RAPPORT D'ASSISTANCE TECHNIQUE

**SHELTERS PREFABRIQUES
TITAN PREFA**

N° DE CONTRAT : **18 509 115**

DATE : 18/12/2018

PHOTOGRAPHIE N° 2 : FISSURE HORIZONTALE ENTRE PANNEAU VERTICAL ET RADIER

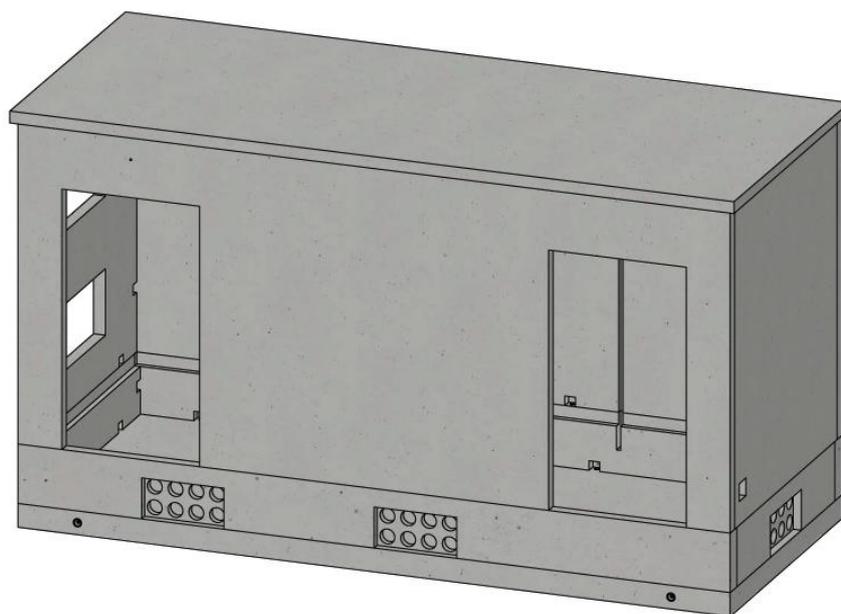
Il est constaté par GROLEAU SAS, sur plus de 50 % de shelters préfabriqués, l'apparition de fissuration au niveau des enduits et mortiers de surfaçage. Ces fissures s'accompagnent parfois d'un décollement du mortier de surfaçage employé pour restituer la planéité des surfaces avant application de l'enduit de finition (NANOCRET).

Les fissures sont visibles au droit des joints constructifs entre panneaux préfabriqués. Elles laissent craindre un défaut d'étanchéité à l'eau des ouvrages.

Les fissures au niveau du revêtement sont, à notre avis, dues à un mouvement différentiel entre les panneaux, inhérent au mode d'assemblage par des connecteurs mécaniques boulonnés.

Les déplacements différentiels entre panneaux sont certainement supérieurs aux mouvements que peuvent admettre le revêtement et le mortier de surfacage.
